AUTO No. 294 DE 25 SEP 2024

"Por medio del cual se realiza seguimiento a las obligaciones derivadas de la Resolución 0620 del del 17 de abril de 2018, modificada por las Resoluciones No. 0268 del 17 de marzo de 2020 y No. 0326 del 08 de abril de 2021, se hacen unos requerimientos y se toman otras determinaciones SRF-00395."

**LA DIRECTORA DE BOSQUES, BIODIVERSIDAD Y SERVICIOS
ECOSISTÉMICOS DEL MINISTERIO DE AMBIENTE Y DESARROLLO
SOSTENIBLE**

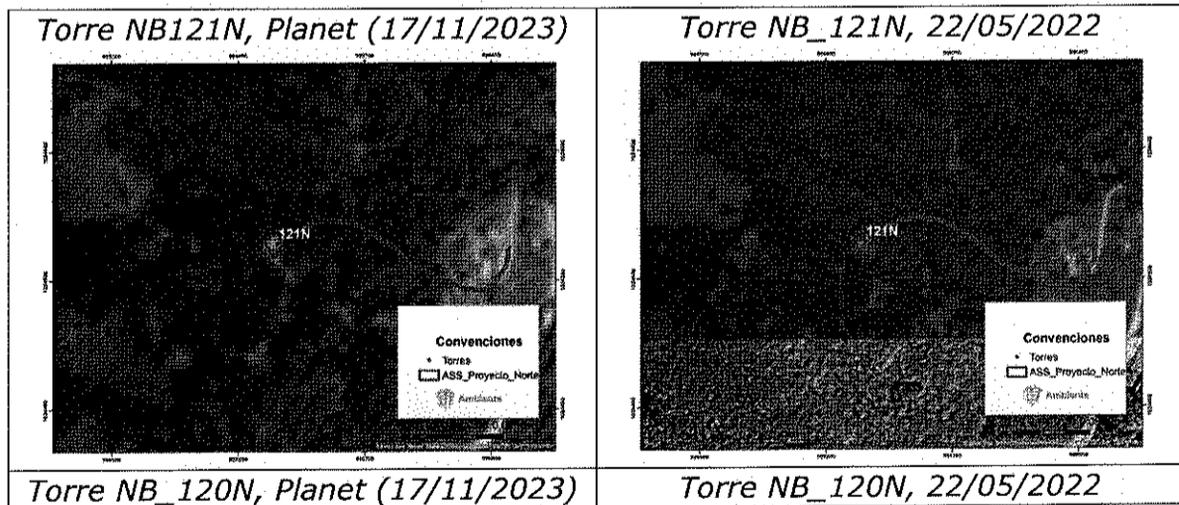
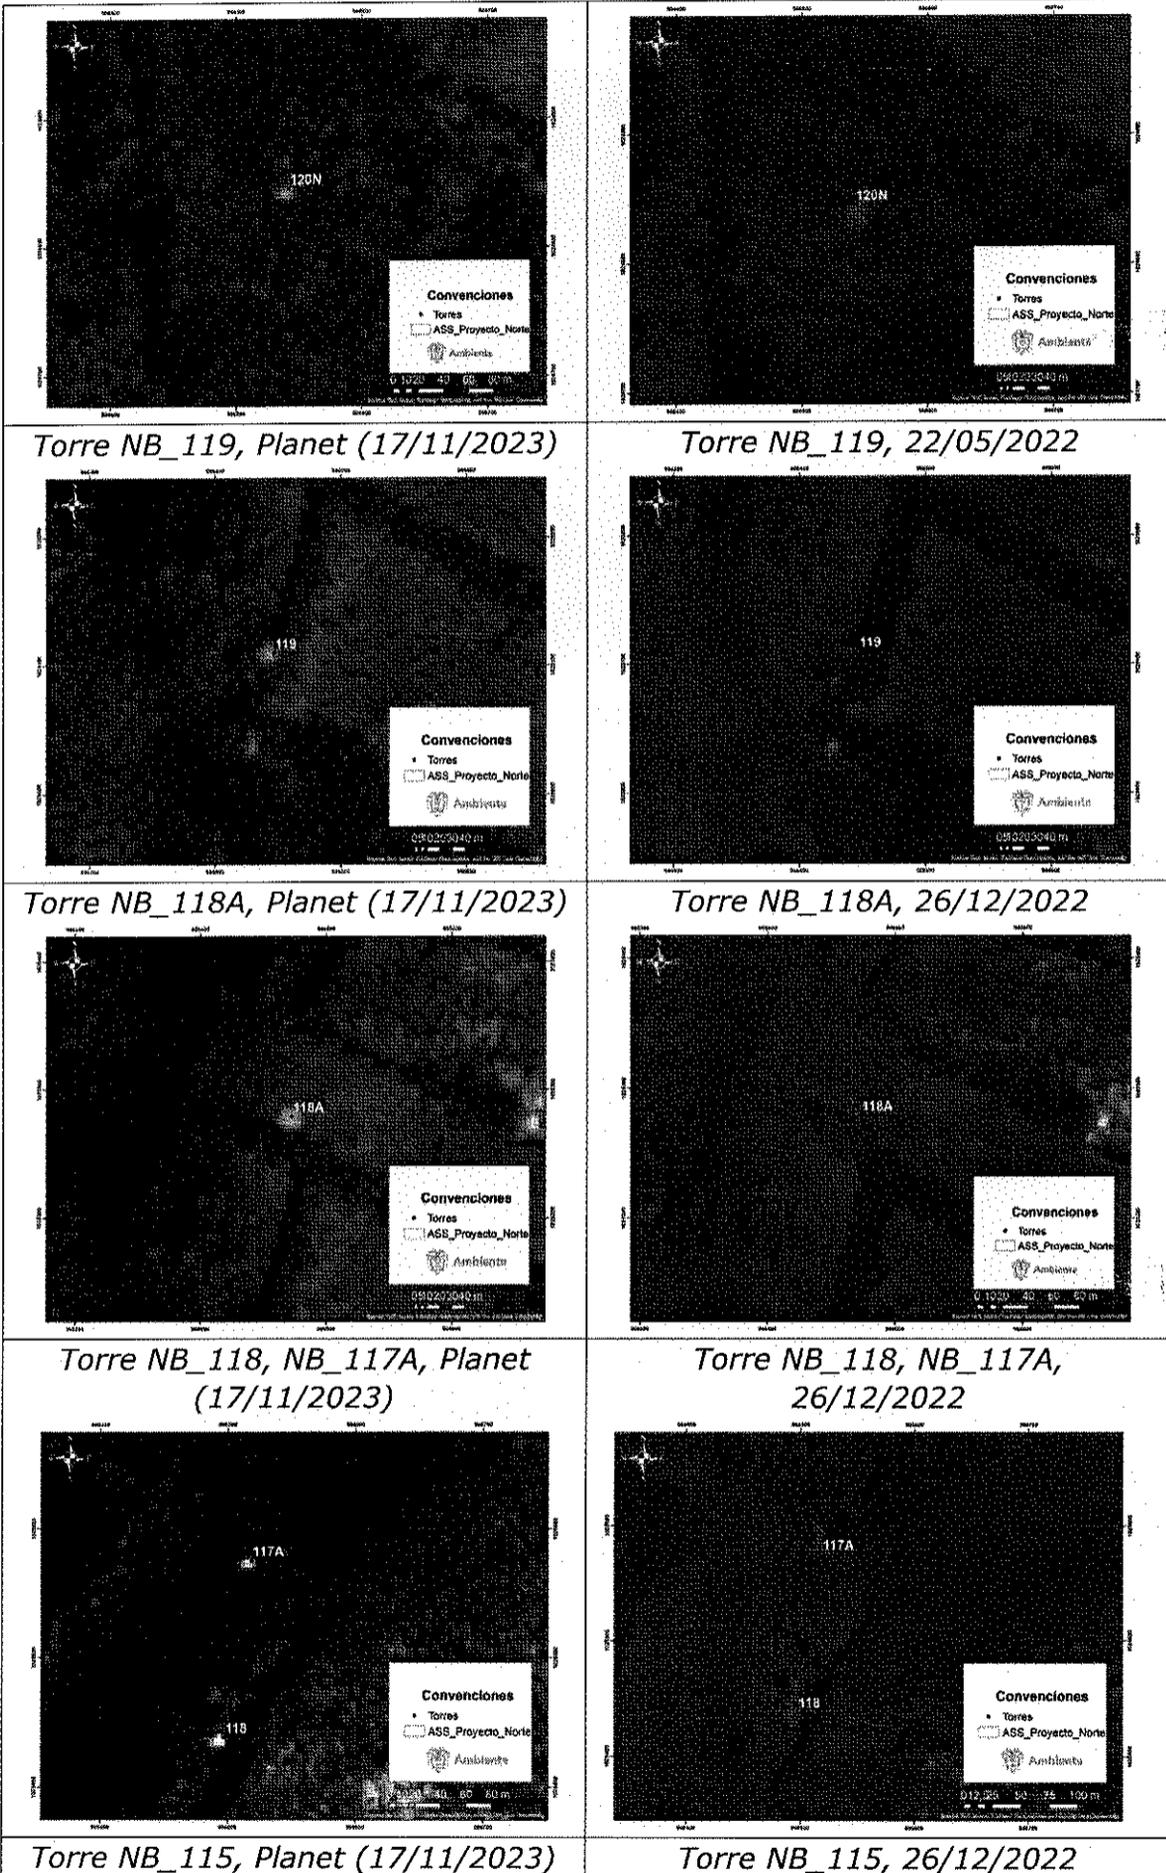
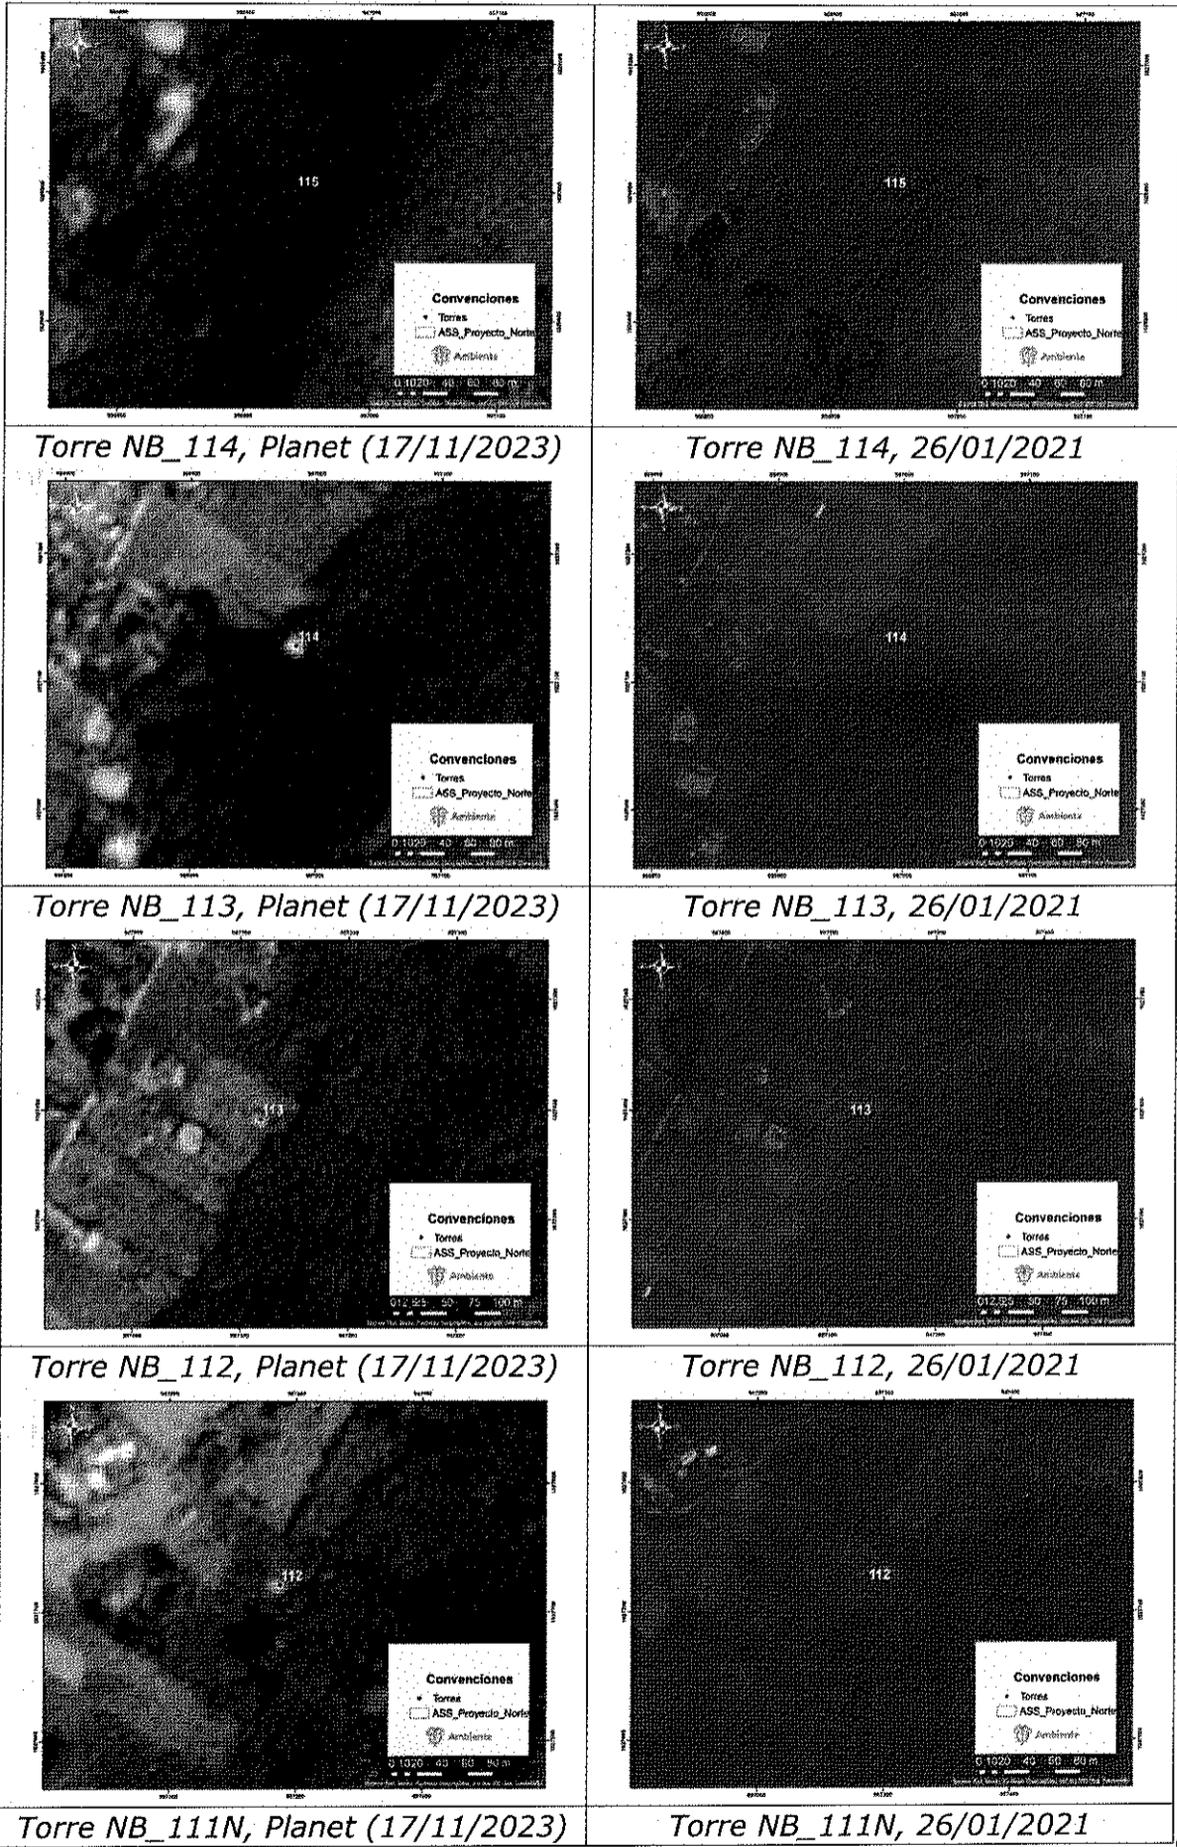
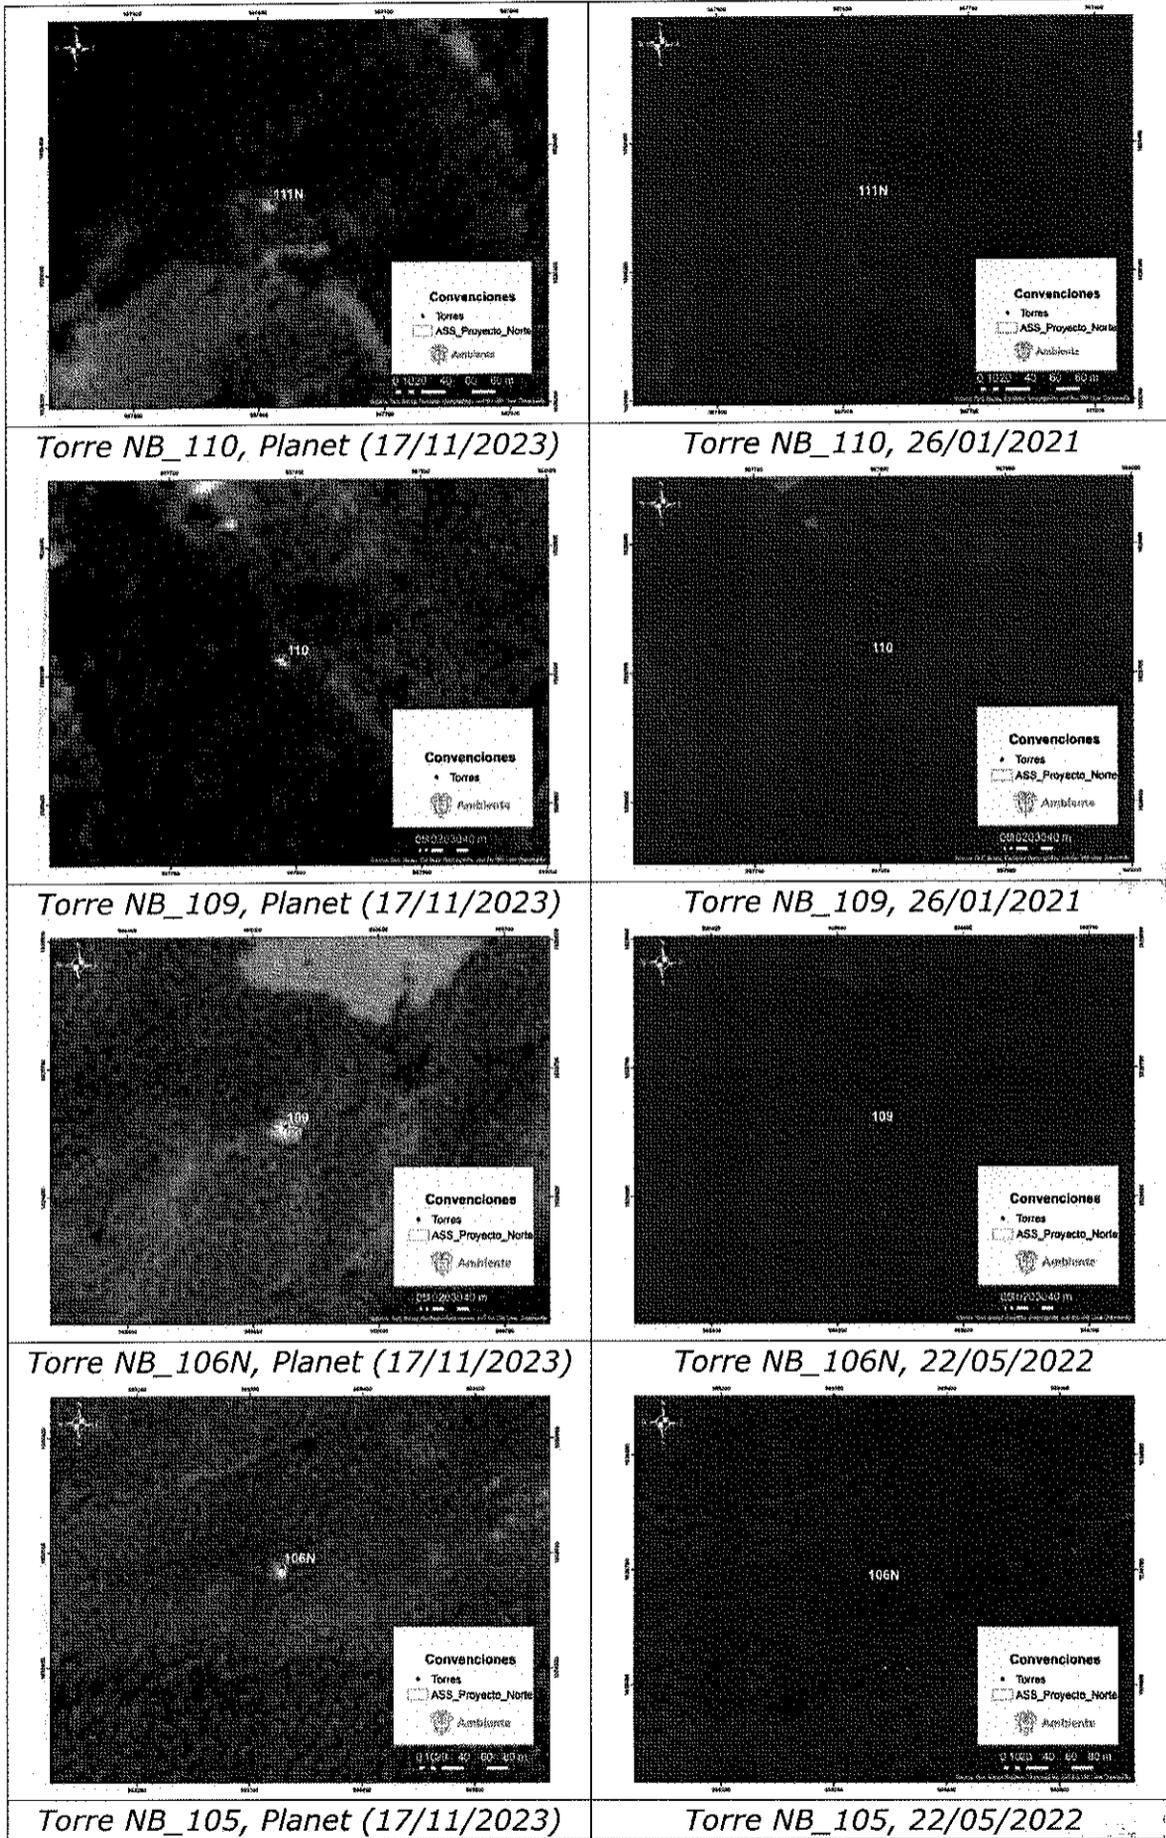
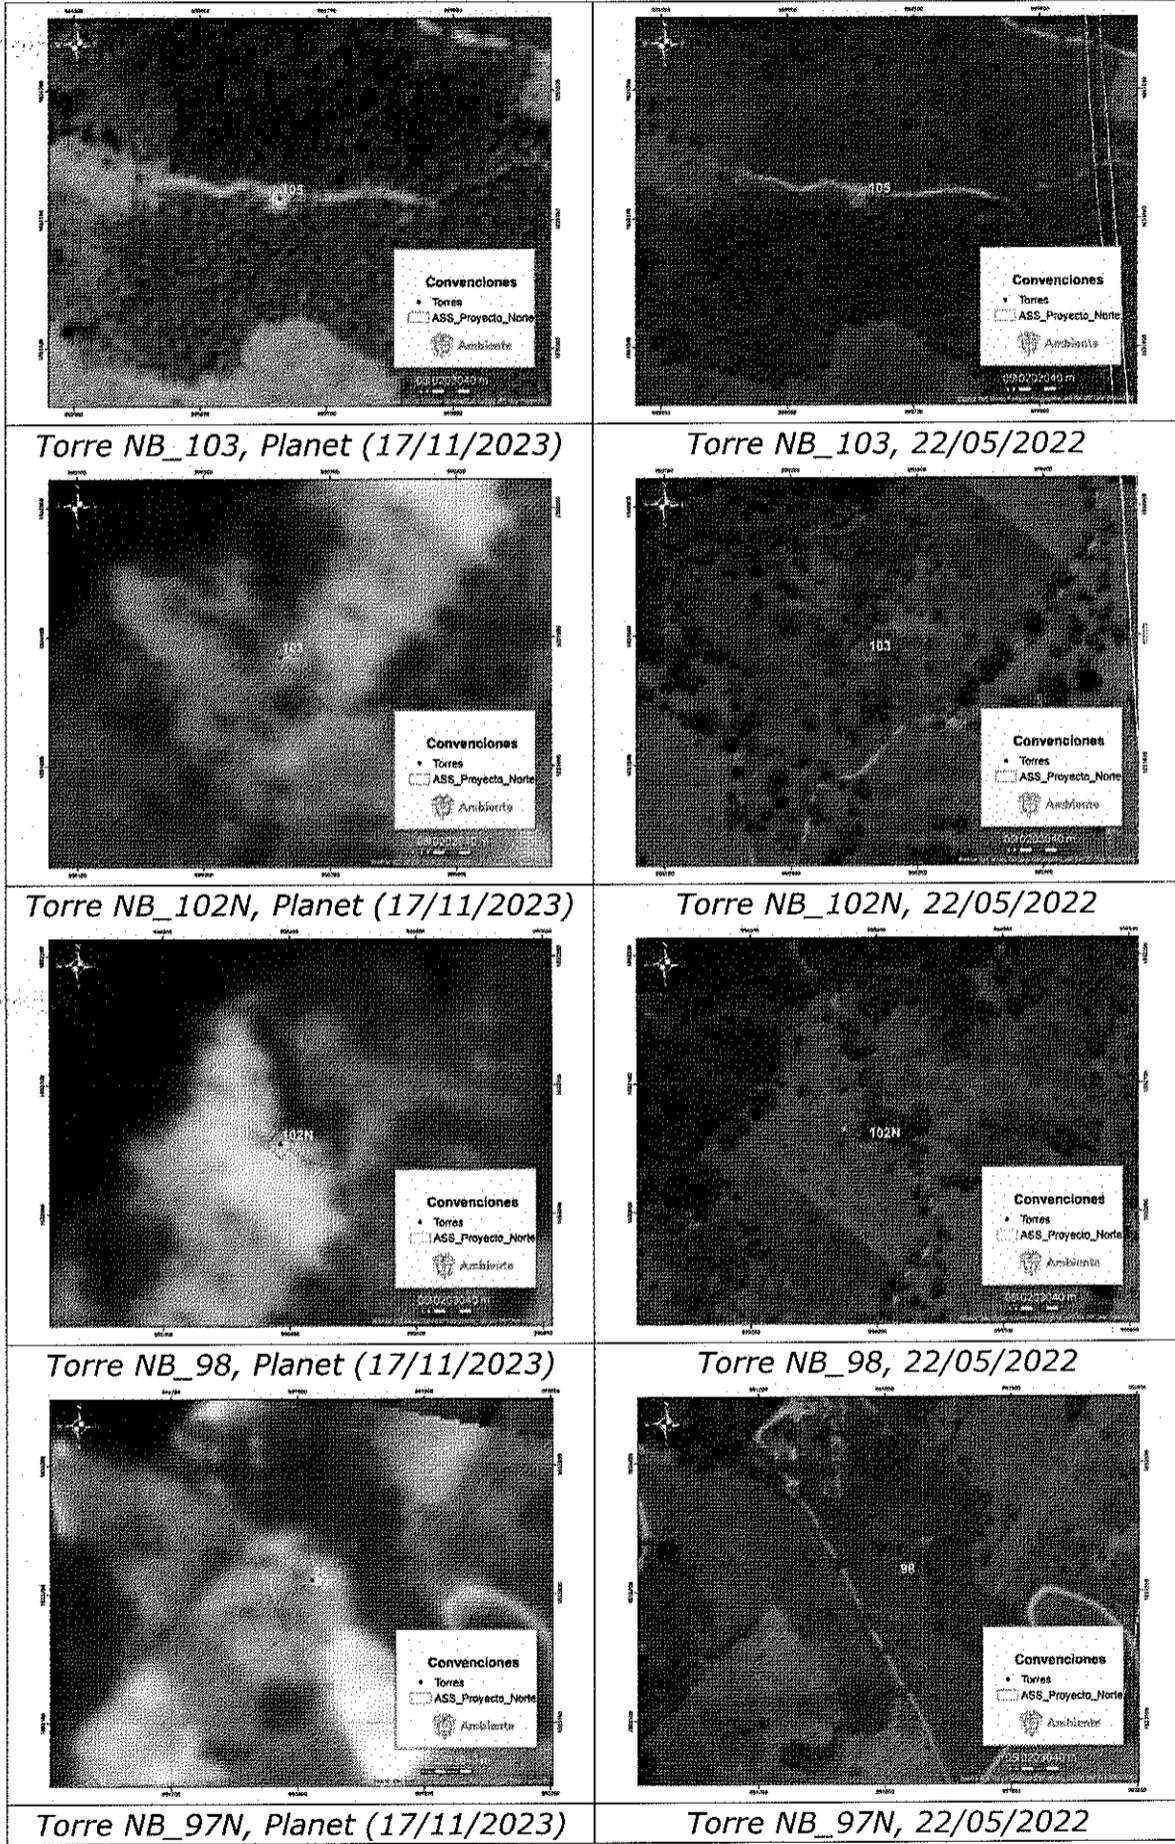
En relación con las torres NB_121N, NB_120N, NB_119, NB_118A, NB_118, NB_117A, NB_115, NB_114, NB_113, NB_112, NB_111N, NB_110, NB_109, NB_106N, NB_105, NB_103, NB_102N, NB_98, NB_97N, NB_95, NB_89N y NB_78, aparentemente se encuentran construidas o en proceso de construcción ya que las imágenes muestran una aparente zona sin vegetación, ver Fotografías 3-79 a 3-121.
